광주연구개발특구 첨단3지구 A1블럭 공동주택 신축공사

- 4차 변경사업승인 -

광주첨단3지구 A1블럭 공동주택 신축공사 변경사업승인 4차 변경내역

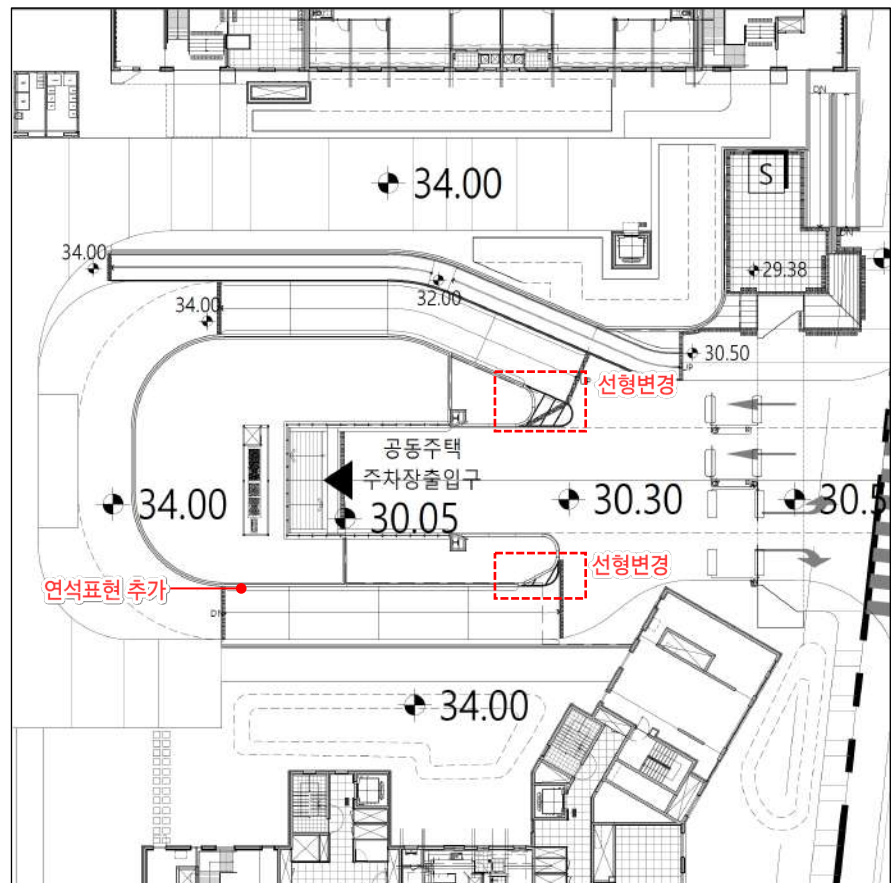
번호		변경도서	변경사유	변경내용
건축	1	배치도	- 소방차량 입,출차시 구조물 간섭해소 및 시공품질향상	- (당초) : 직선형 - (변경) : 곡선형 / 연석추가

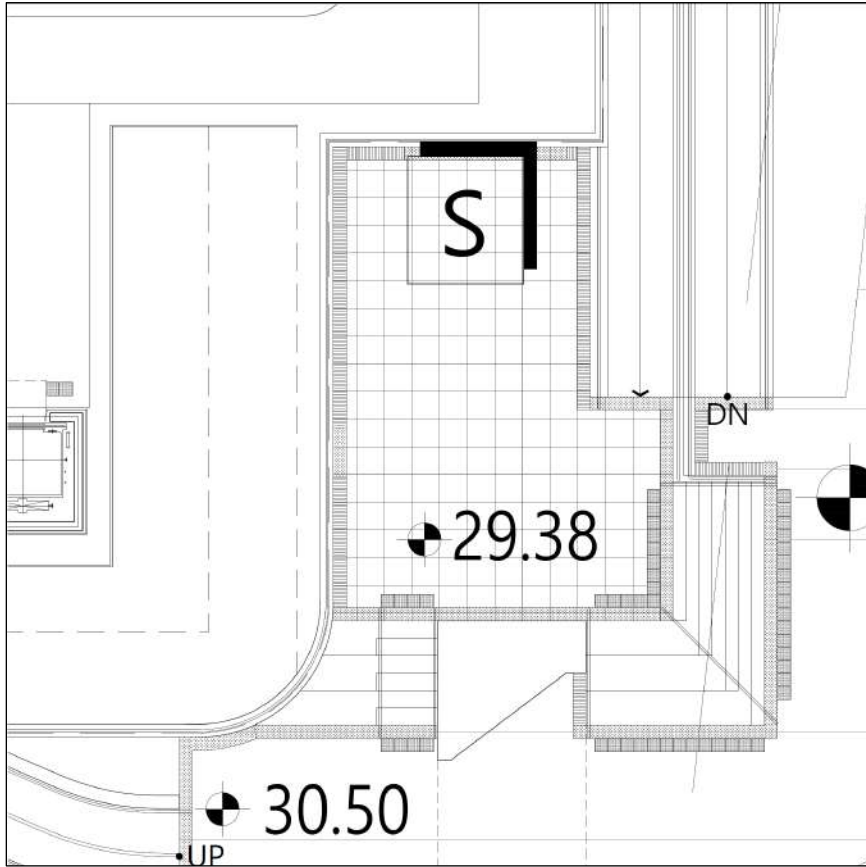
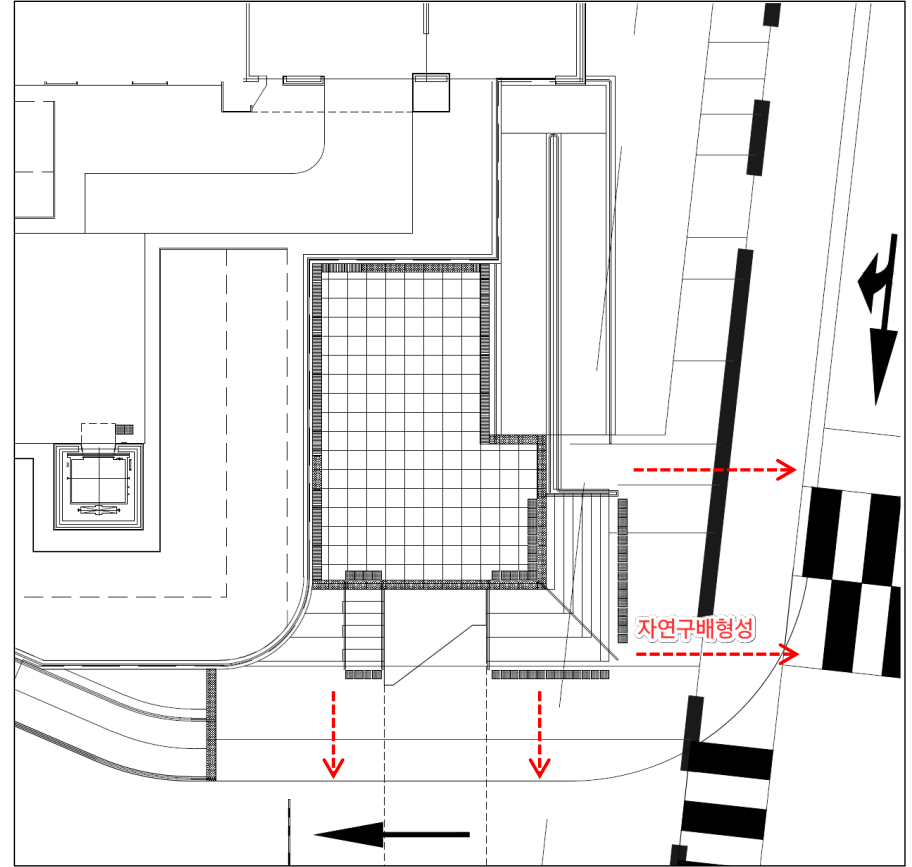
번호		변경도서	변경사유	변경내용
건축	2	배치도	- 계단 마감에 트렌치가 계획되어 마감성 떨어져 계단 상부 트렌치 삭제하여 마감성 향상	- (당초) : 트렌치 계단끝선에 맞추어 배치(W=300) - (변경) : 계단상부 트렌치 삭제

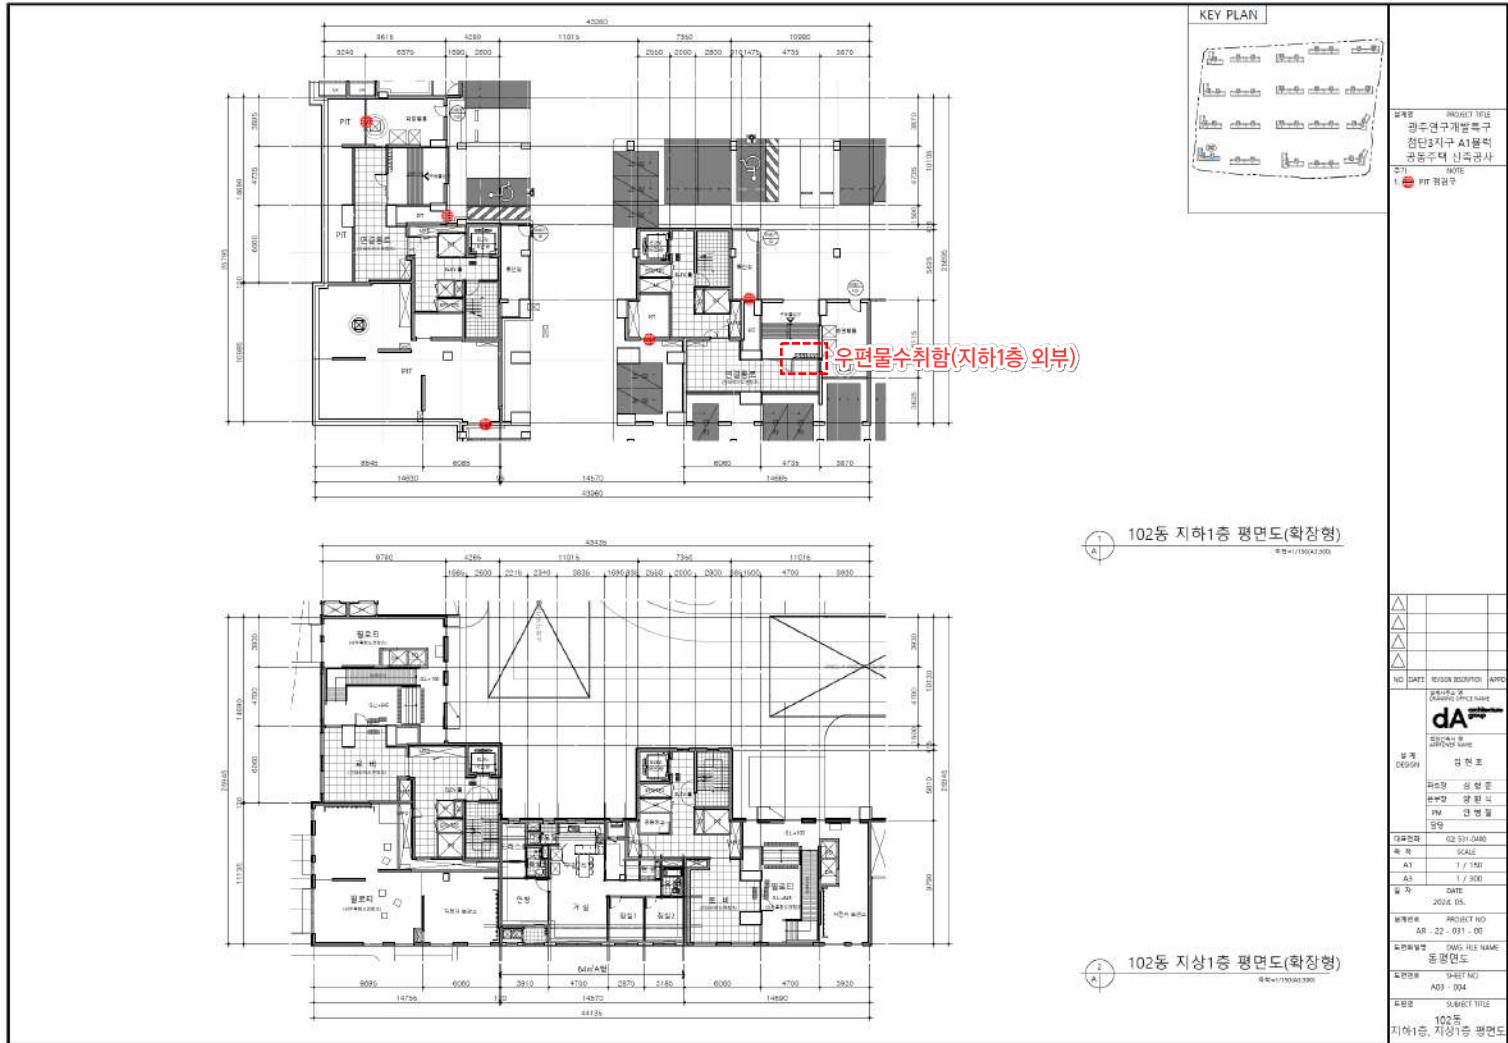
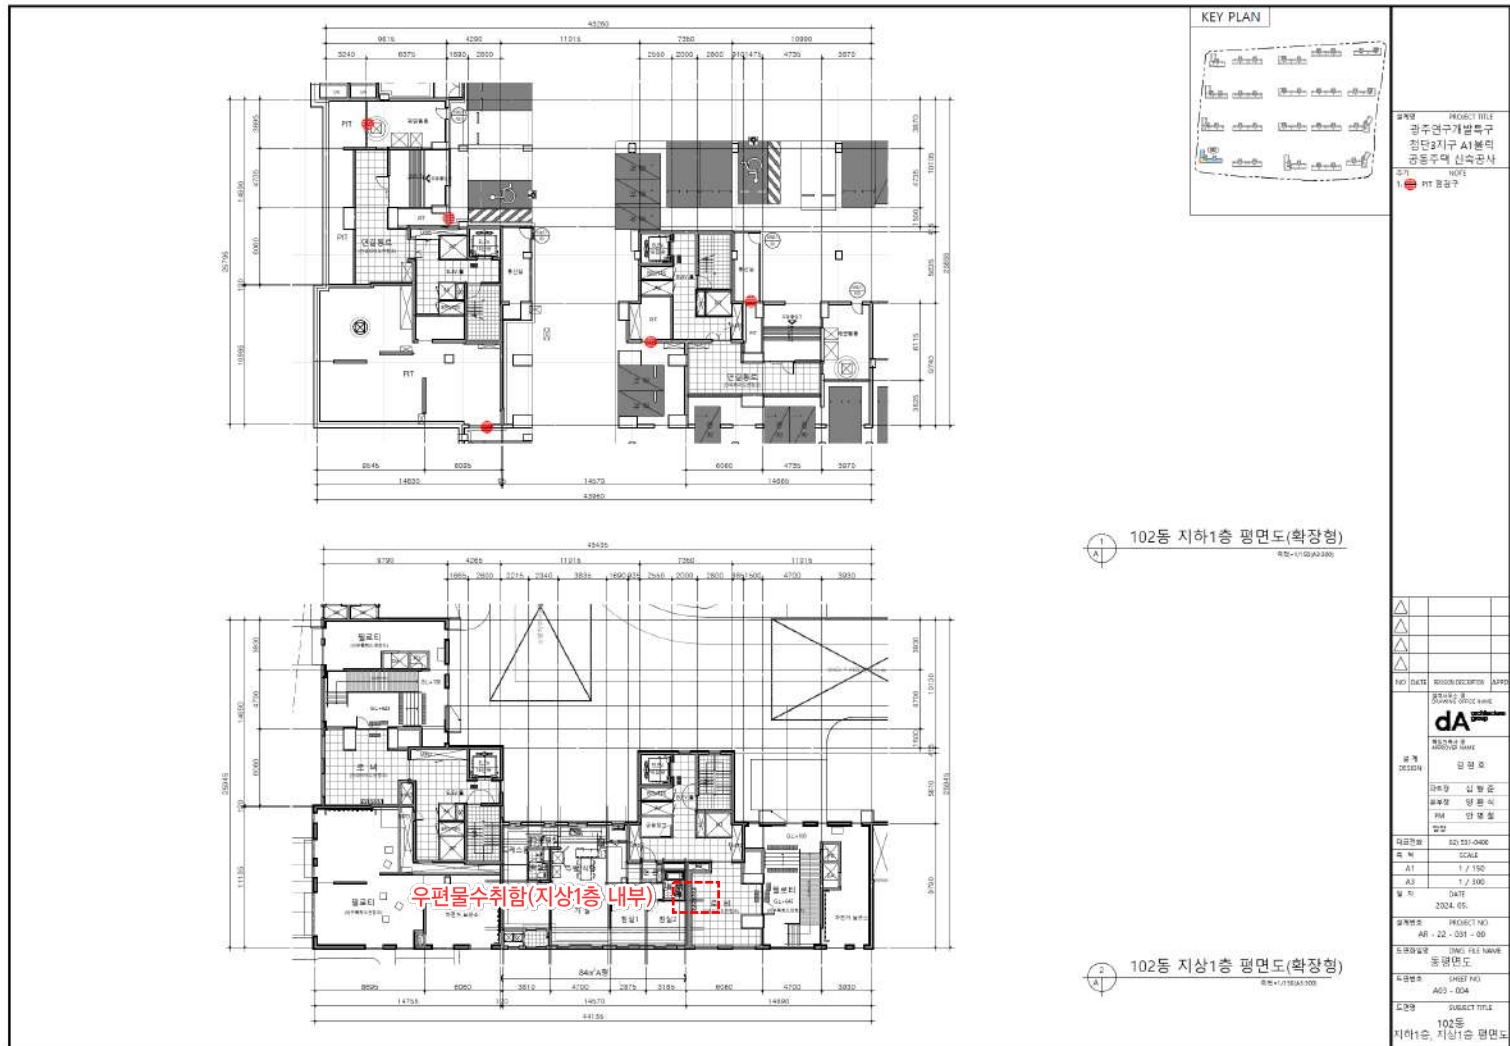
번호		변경도서	변경사유	변경내용
건축	3	동평면도	- 우편법 시행령 제50조 반영[건축물의 출입구에서 가까운 내부의 보기쉬운 곳에 그 건축물의 우편수취함을 설치하여야 한다] 접근성 향상	- (당초) : 지하층 실외(외부) - (변경) : 지상1층 실내(내부) - 설치벽면 포인트타일 및 간접등 적용 예정

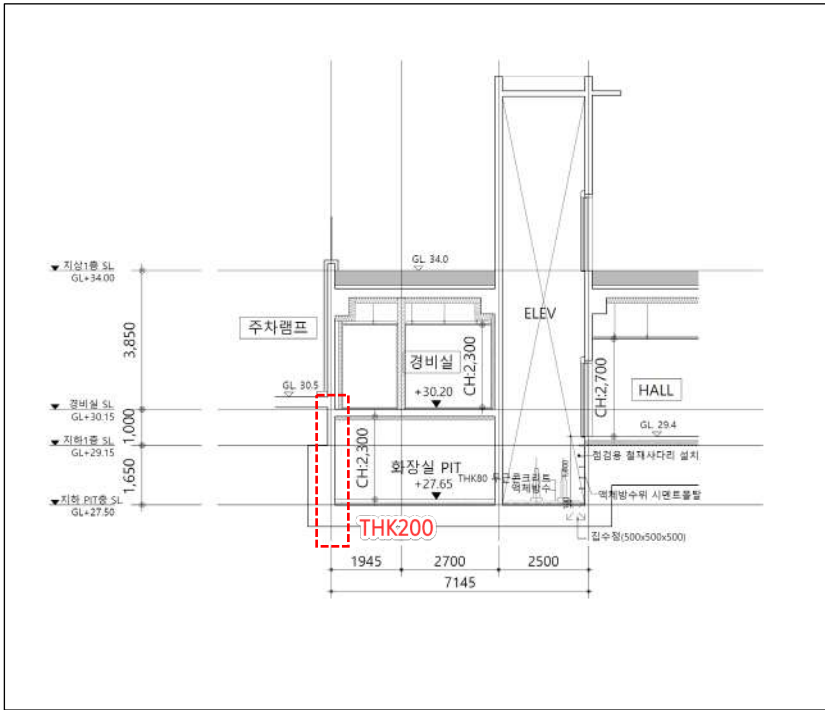
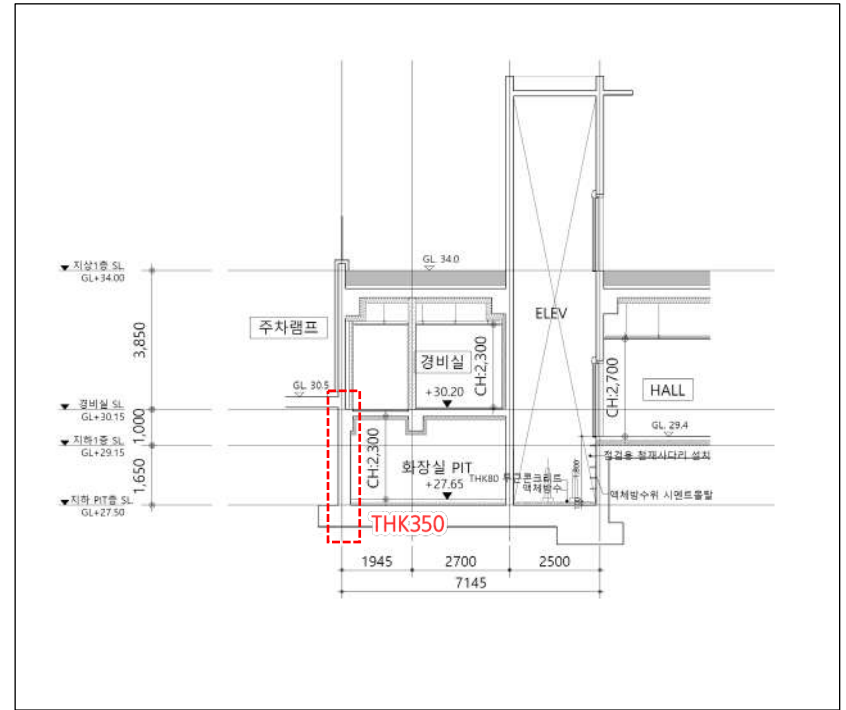
번호		변경도서	변경사유	변경내용
건축	5	주민공동시설	- 건축·구조 도서간 상이한 벽체 두께 정리(구조도면 기준) 도면 품질 향상	- (당초) : 건축/구조 벽체두께 상이한 표현 - (변경) : 건축/구조도면 350 벽체두께 표현, 벽체타입"A"

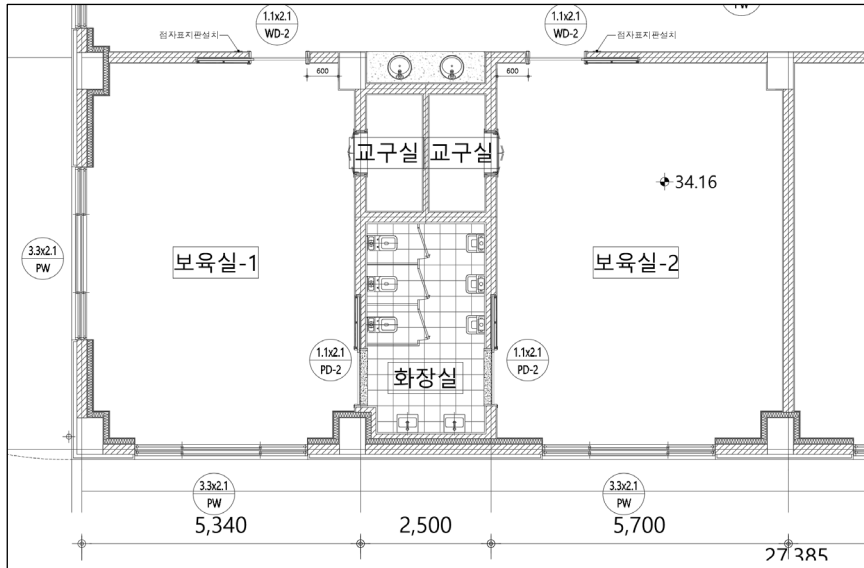
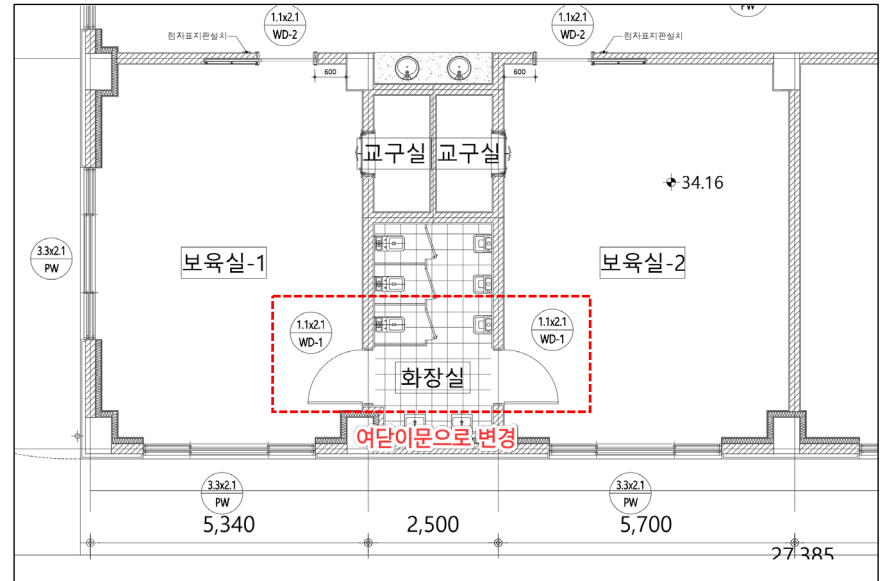
번호		변경도서	변경사유	변경내용
건축	6	주민공동시설	- 어린이집 보육실 내 유아용 화장실 활동공간 확보를 위해 여닫이문으로 변경하여 시공 품질 향상	- (당초) : 외미닫이문 - (변경) : 여닫이문(밖으로만 열림)

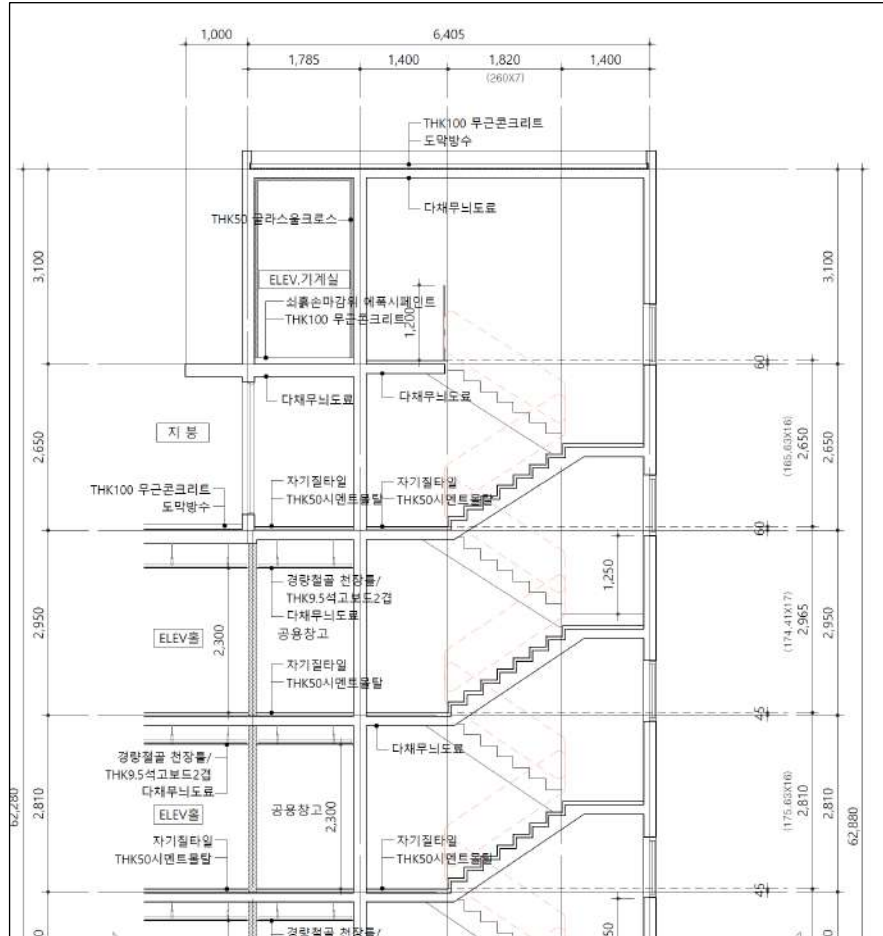
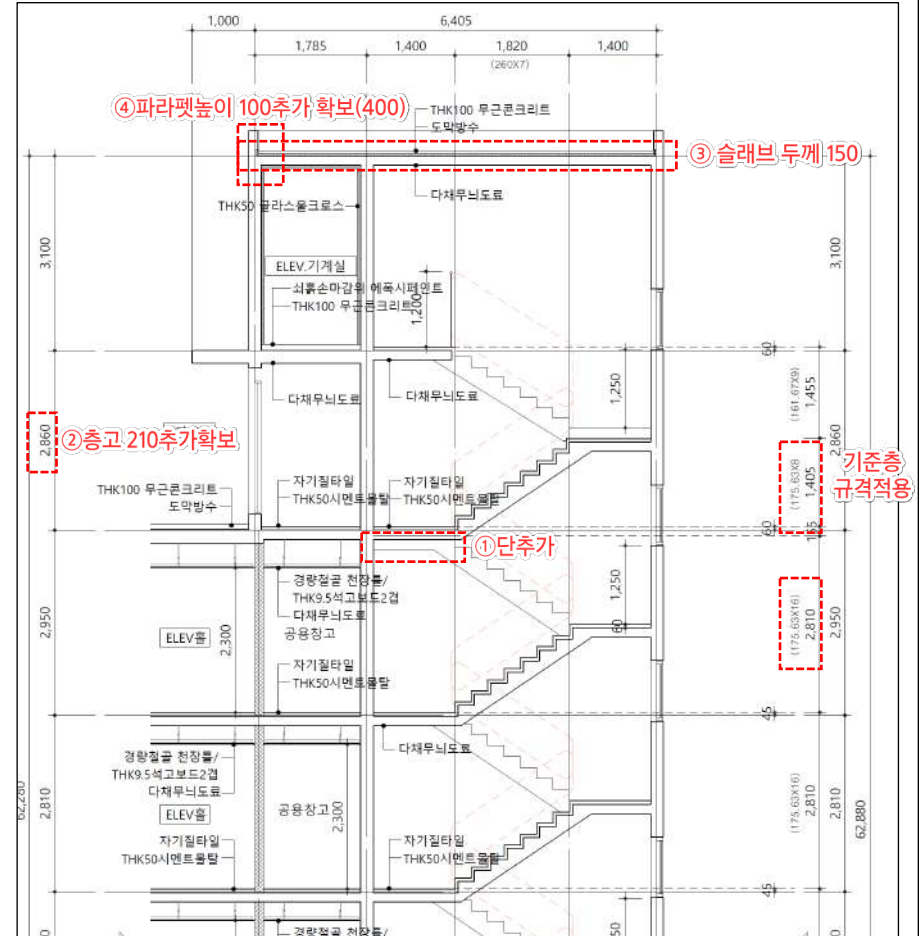
번호		변경도서	변경사유	변경내용
건축	7	코아상세도	- 지붕층, 옥탑층 계단 기준층 계단규격 적용으로 시공성 향상 - 옥탑지붕 파라펫 매립형 청소용고리 적용불가(파라펫 길이부족) - 옥상층 RC시공 안전성 및 공사품질향상 - 슬래브 데크슬래브 구조로 변경하여 공사품질향상	- (당초): ①: 20층 중간참 계단 1단 ②: 층고 2,650 ③: 슬래브 두께 135(RC구조) ④: 옥탑지붕파라펫 높이 SL+300 - (변경): ①: 지붕층 바닥 중간참 계단 1단 ②: 층고 2,860 ③: 슬래브 두께 150 (데크슬래브구조) ④: 옥탑지붕파라펫 높이 SL+400

필로티#1 평면도
축척=1/60(A3 120)

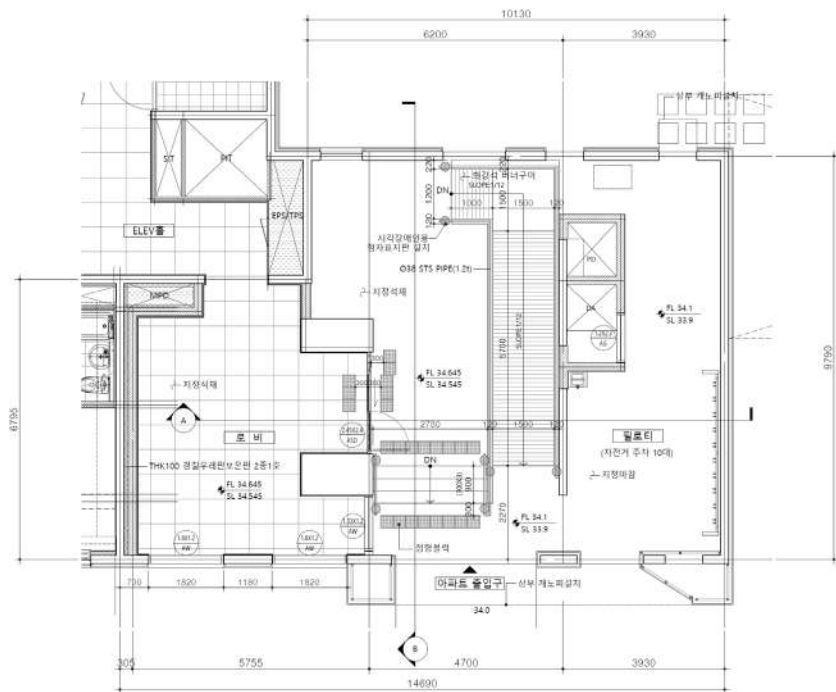
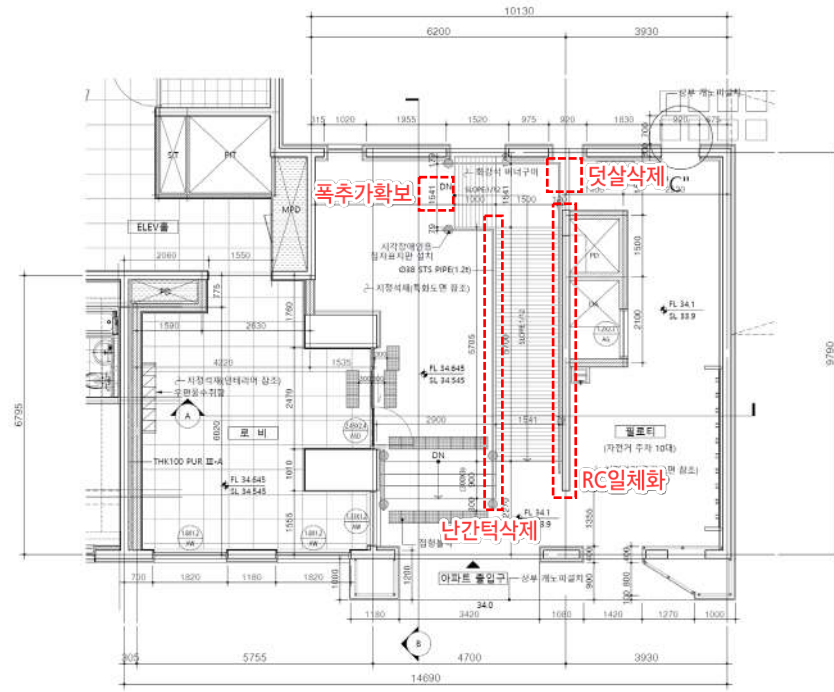
번호		변경도서	변경사유	변경내용
건축	8	필로티상세도	- 필로티구간 사용성 향상 (경사로폭 증가 및 난간턱, 덧살삭제)	- (당초) : 경사로폭 1200, 난간턱, 덧살 - (변경) : 경사로폭 1500, 난간턱삭제, 덧살삭제 외
